Restauro conservativo con ristrutturazione architettonica di Villa Episcopio

PERIZIA DI VARIANTE 02 al progetto esecutivo cui al parere espresso nella
Conferenza di servizi del 24.01.2018

RELAZIONE TECNICA

Elaborato: VAR_02_R02

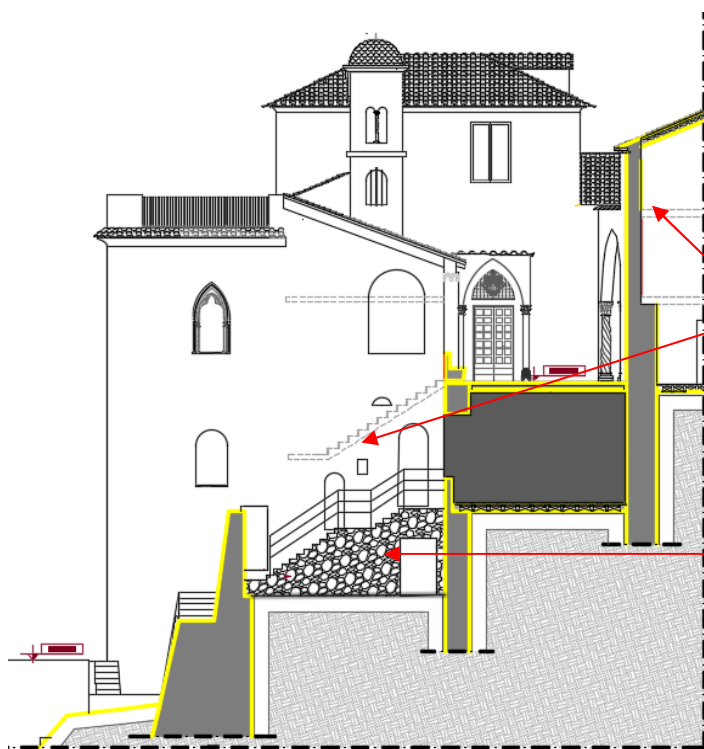
vano a quota +0,20 a doppia altezza fino a quota +3,00 parzialmente compattato con laterizio nella parte superiore e modificato nelle dimensioni dopo la costruzione del solaio - conformato nella muratura da un giro ad arco di mattoni pieni - lo spessore risultava intonacato- nella parte sottostante risulta un infisso in ferro con soglia in marmo carrara e grata **PROPOSTA:** ripristino dell'arco originario

vano posto a quota intermedia tra +0,20 e -2,87 conformato ad arco realizzato con taglio nella muratura a seguito la realizzazione della scala esterna in c.a. - privo di infisso e soglia la sua recente realizzazione e' testimoniata anche dal nuovo intonaco di conformazione del vano realizzato con malta bastarda **PROPOSTA:** ripristino della continuità muraria con chiusura del vano

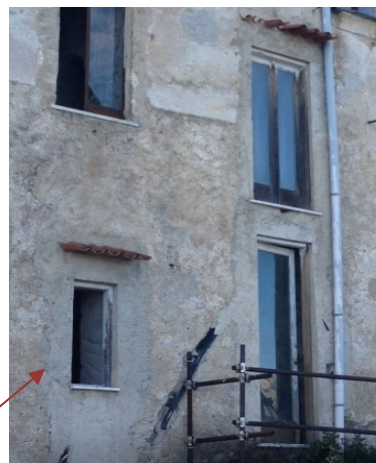
V10- vano a quota -6,47 conformato ad arco ma di fattura muraria simile al soprastante vano v6 - presenta un telaio in ferro come gli altri infissi datati successivamente al 1960 - esternamente si notano in facciata i segni della nuova riconfigurazione di ampliamento e riposizionamento – **PROPOSTA:** riconfigurazione rettangolare del vano in modo simile a quello superiore

V 11 e V14 vano a quota -6,47 conformato rettangolare di recente fattura successiva agli anni '70 - esternamente si notano in facciata i segni della nuova realizzazione con taglio della muratura cantonali in mattoni pieni e solaio soprastante in c.a. – **PROPOSTA:** V11=riconfigurazione a vano finestra con ripristino delle dimensioni originarie in conformità al vano superiore- V14=ripristino della continuità muraria con chiusura dei vani

PROSPETTO EST - Proposta di ricomposizione e recupero

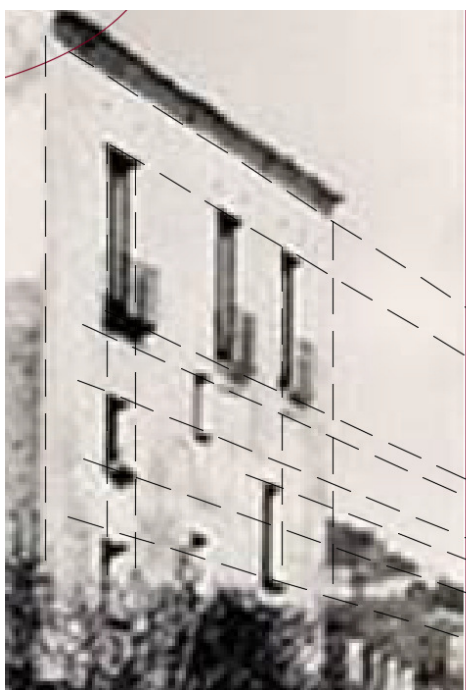
v16 - v17 e v18- vani a quota +0,10, 2,40 e 5,40 sulla facciata prospiciente il cortile di ingresso e corrispondenti al corpo di fabbrica originariamente destinato a cassa scala di accesso alle coperture oggi non sono rilevabili tracce delle preesistenti bucature essendo stati recentemente riconfigurati con la realizzazione dei nuovi solai in laterocemento. **PROPOSTA::**
V16 e V18=riconfigurazione a vano finestra con ripristino delle dimensioni originarie in conformità al vano superiore- **V17=** ripristino della continuità muraria con chiusura del vano

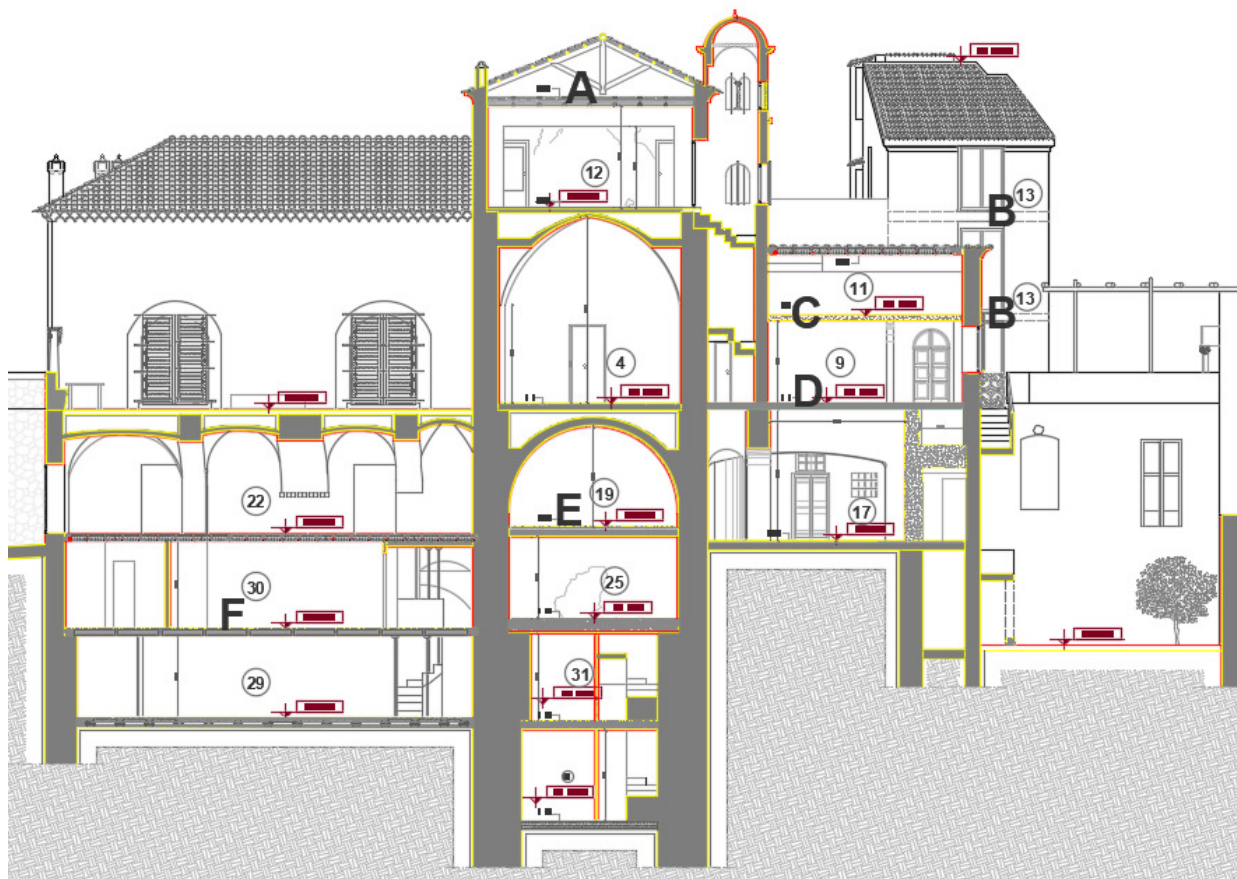
L'ambiente in questione è quello conformato ad abside posto a quota -6,47 e -9,11.

La struttura orizzontale è di recente fattura con travetti prefabbricati in cls e laterizio con getto il cls che di fatto divide un originario ambiente unico che rappresenta la parte più antica del complesso architettonico.

Il progetto esecutivo assentito prevede la sua demolizione con la ricostruzione parziale di un nuovo solaio.

Stralcio elaborato VAR_02_P.ARE_B del progetto di variante

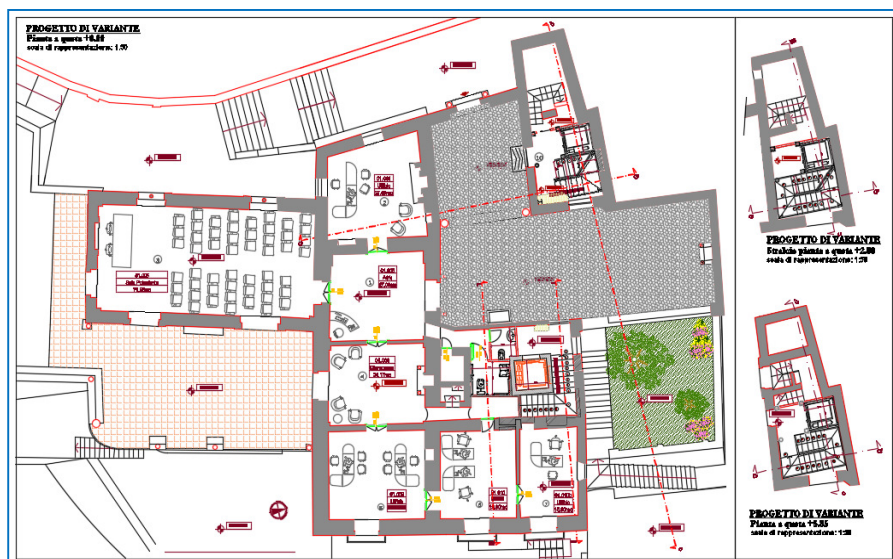
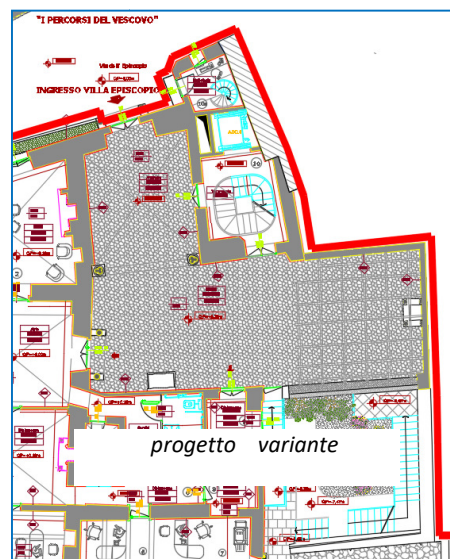
Recupero delle originarie strutture e aperture esterne degli ambienti n. 10 e 13 del corpo di fabbrica adibito a cassa scale e n.9 e 11 del corpo di fabbrica coperto a falda posto sul cortile di fronte all'ingresso su via Episcopio

Progetto di Variante - Stralcio pianta a q.-3,97

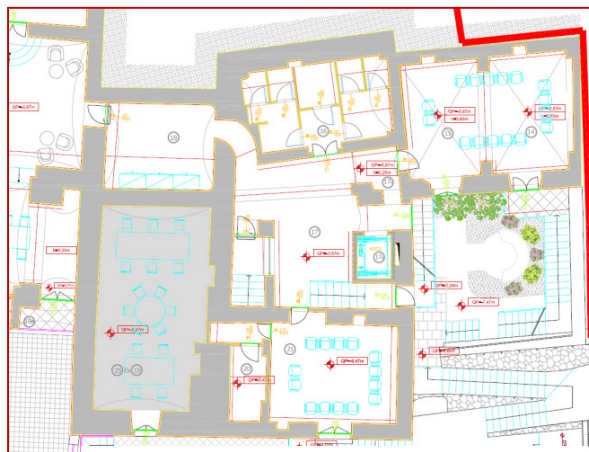
In adiacenza a tale nuova scala si sviluppa la struttura del vano corsa dell'elevatore interno (ascensore 2) che collega la quota 0,20 con la q. -3,97 e la q. -11,80 come già previsto dal progetto esecutivo.

Tutte le strutture saranno realizzate in cemento armato e successivamente intonacate e pitturate, la scala avrà pedate e alzate in pietra da campionario.

Progetto di Variante - Stralcio pianta a q.-3,97

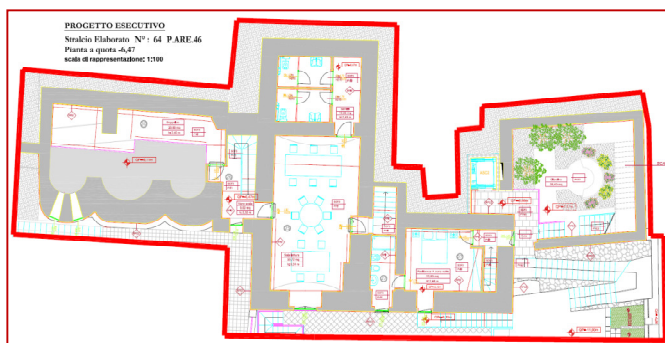
Recupero dell'ambiente absidato n. 30 per quanto è riportato al punto 3 della nota della Soprintendenza n. 1623 del 24.01.2018

Il recupero finale, dopo gli interventi di modifica e rinforzo strutturale, sarà oggetto di specifici approfondimenti e valutazioni successive.

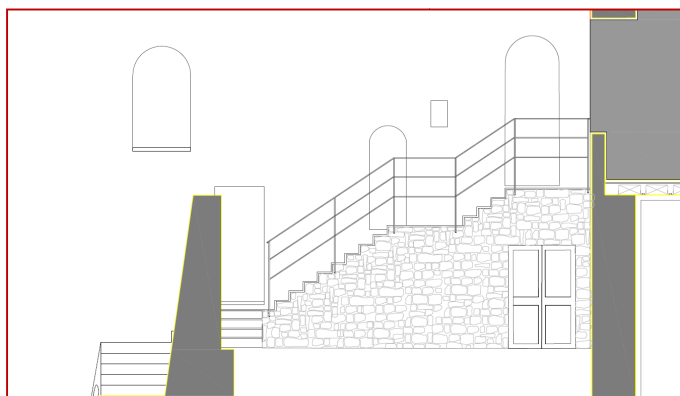
Considerata la richiesta avanzata si propone una diversa soluzione progettuale, per minimizzare l'impatto ambientale determinato dalla necessità di collegare il piano a q.-3.87 con il piano a q. -6,47 oltre che al giardino a q. -7,40.

Il progetto esecutivo prevede una scala esterna in ferro zincato che collegava l'ambiente 14 (oggi oggetto di studio per i recupero della funzione originaria) con il piano giardino e da questo con il piano a q. -6,47.

Per meglio armonizzare il recupero dell'intera facciata del prospetto EST in variante si propone l'utilizzo della attuale rampa (ora al grezzo) in c.a. che di fatto si collega all'antica uscita posta al piano -3,87 che dava sul giardino terrazzato ora racchiuso da alte mura.
